改善箇所説明図

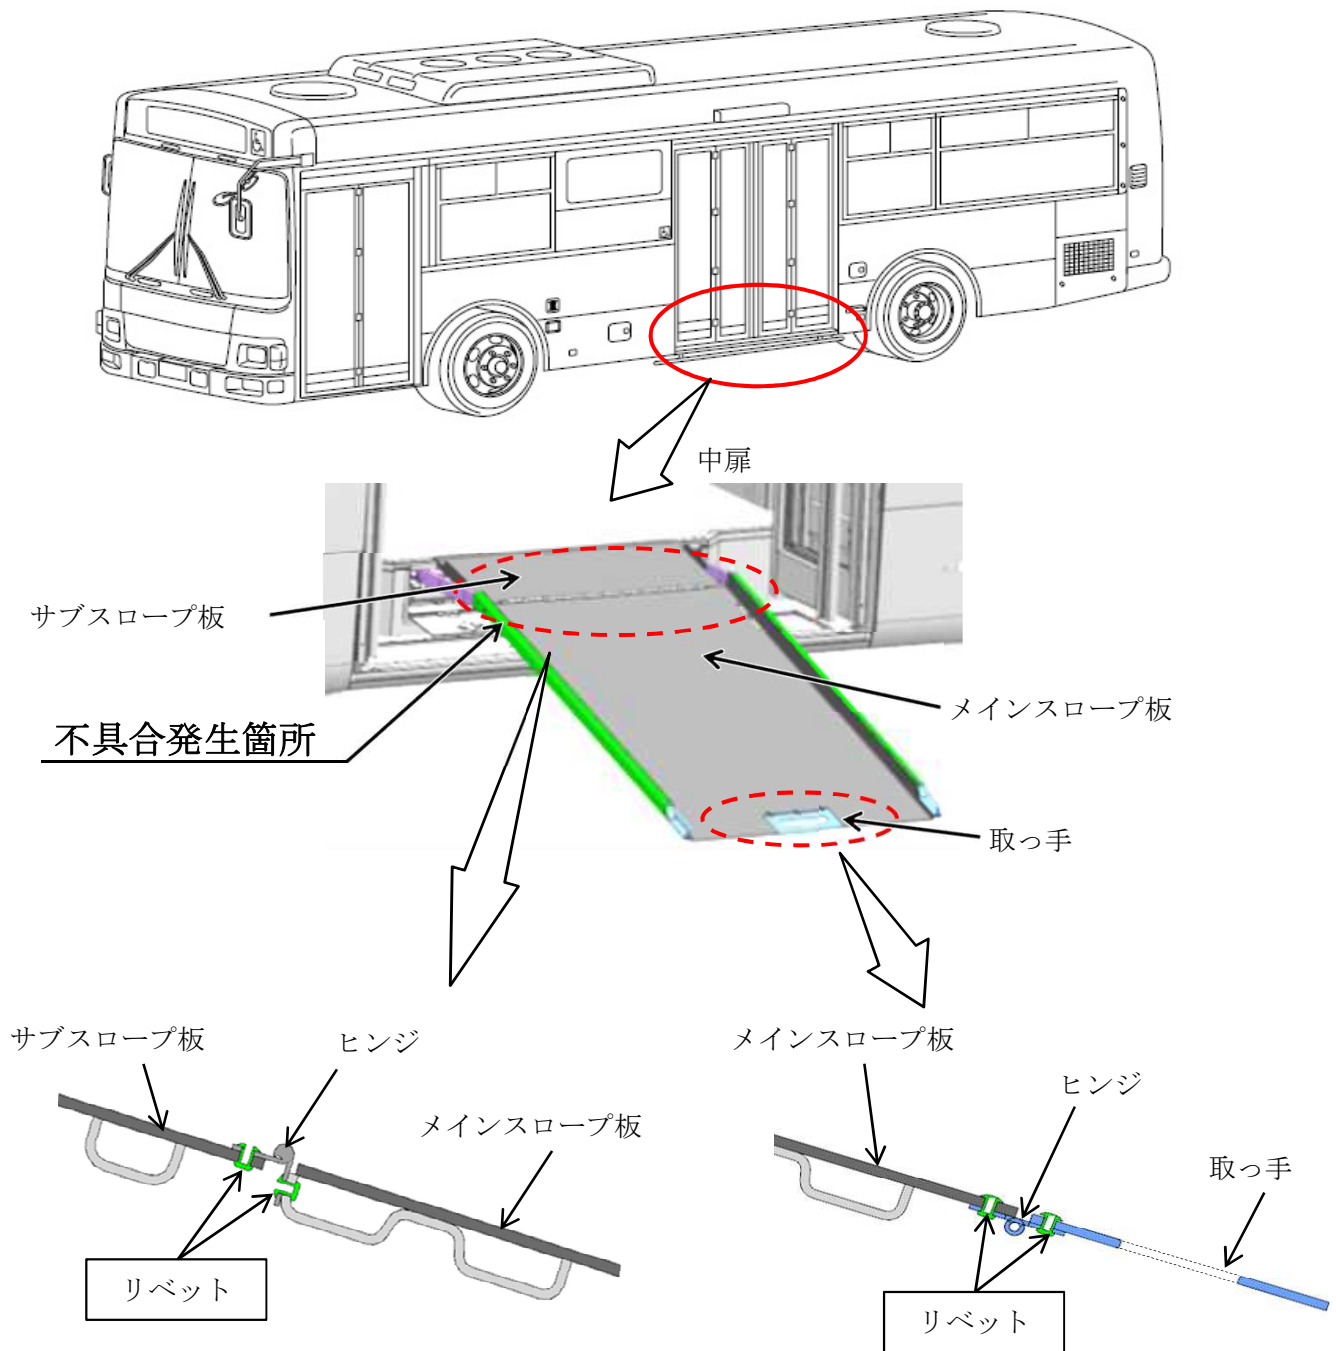
二枚折り仕様のスロープ板を装着した中型路線バスにおいて、スロープ板結合部に誤った材質のリベットを使用したため、当該部の強度が不足しているものがある。そのため、そのまま使用を続けると、スロープ板を使用した乗降時にスロープ板が破損し、乗客が転倒するおそれがある。

注： は交換する部品を示す。

全車両、スロープ板のリベットを正しい材質のものに交換する。

識別：運転者席左側ドア開口部のシリアルナンバープレート付近に、緑色シールを貼付する。
